**EXTRAIT DU REGISTRE DES DELIBERATIONS
DU CONSEIL MUNICIPAL
de la Commune de LAMBRES-LEZ-DOUAI**

Objet : Modification simplifiée du PLU pour erreur matériel

MODIFICATION SIMPLIFIEE N°1 DU PLU

Modification du PLU dans le but de corriger une erreur matérielle

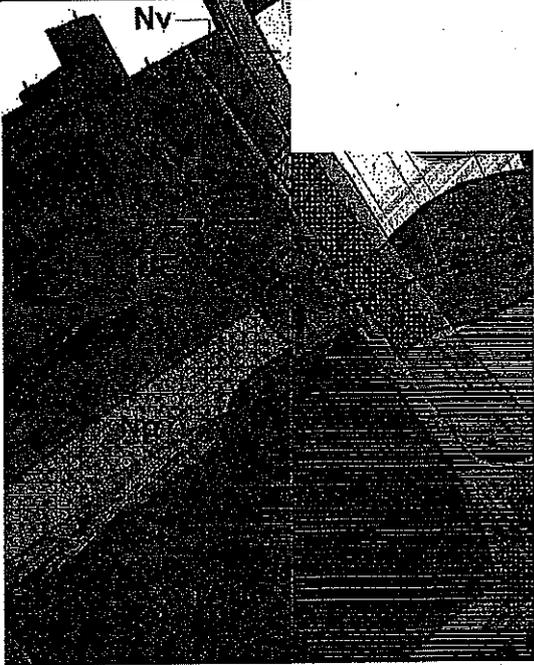
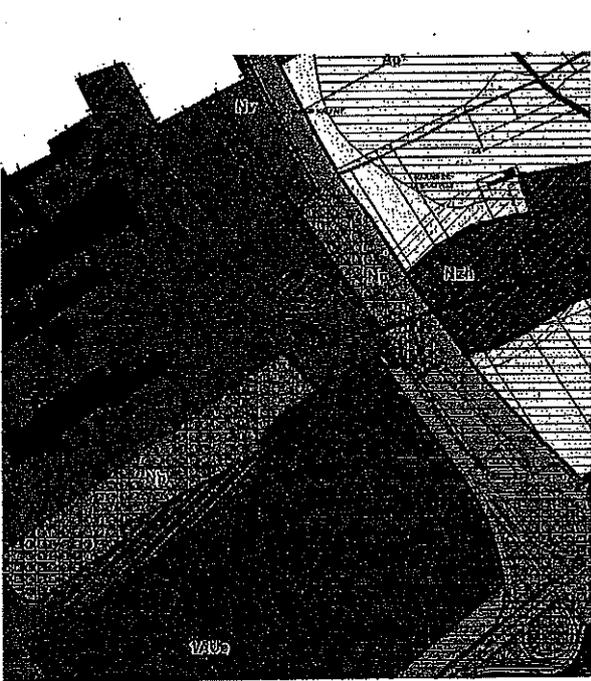
Au cours de cette conversion une règle graphique n'a pas été retranscrite par erreur sur le règlement graphique. Il s'agit d'une règle imposant un recul minimal de 35 mètres à toutes les constructions depuis une voie traversant la commune à hauteur de l'usine Renault. Cette règle n'avait fait l'objet d'aucune correction au cours des 3 procédures d'évolution du PLU réalisées en 2020 et 2021. Il n'y a donc aucune raison qu'elle disparaisse du règlement graphique. Son absence sur les plans approuvés le 08 décembre 2021 et diffusés sur le Géoportail de l'urbanisme constitue donc une erreur matérielle.

<p data-bbox="331 1509 751 1552">Voie avec lesquelles toute construction ou installation doit être implantée avec un recul minimum de 35 mètres</p>	
<p>Règlement graphique avec la règle apparaissant sur la voie de desserte de l'usine Renault (dossier d'approbation du PLU en février 2015)</p>	<p>Règlement graphique sans la règle apparaissant sur la voie de desserte de l'usine Renault (dossier de publication du dossier au Géoportail de l'urbanisme suite à la modification approuvée le 08/12/2021)</p>

2. Modifications apportées au règlement graphique (plan de zonage) dans le but de corriger l'erreur matérielle

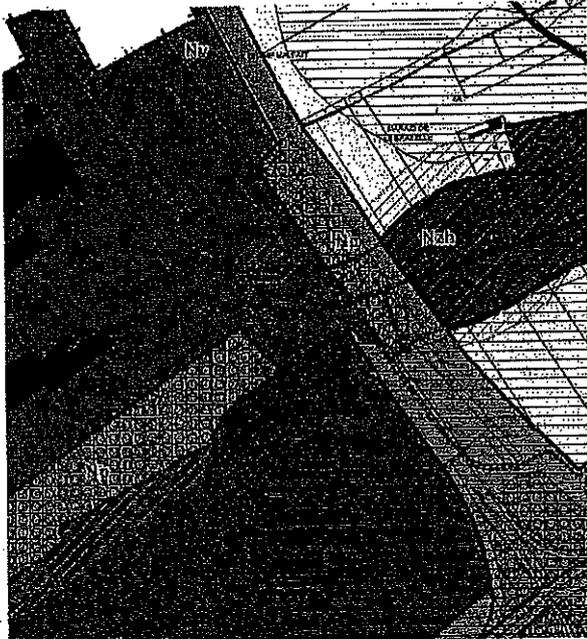
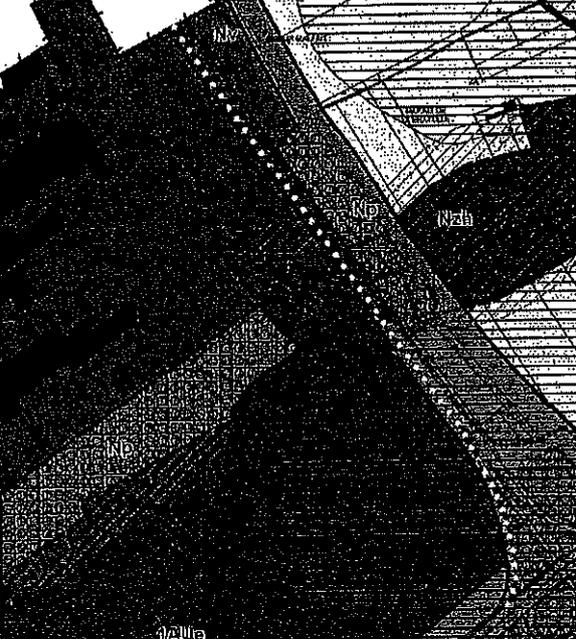
Extrait du règlement graphique du PLU omettant par erreur la règle graphique le long de la voie de desserte de l'usine Renault	Modifications envisagées pour corriger l'erreur matérielle

Réintroduction de la règle de recul de 35 mètres minimum pour toute construction depuis la voie desservant l'usine Renault
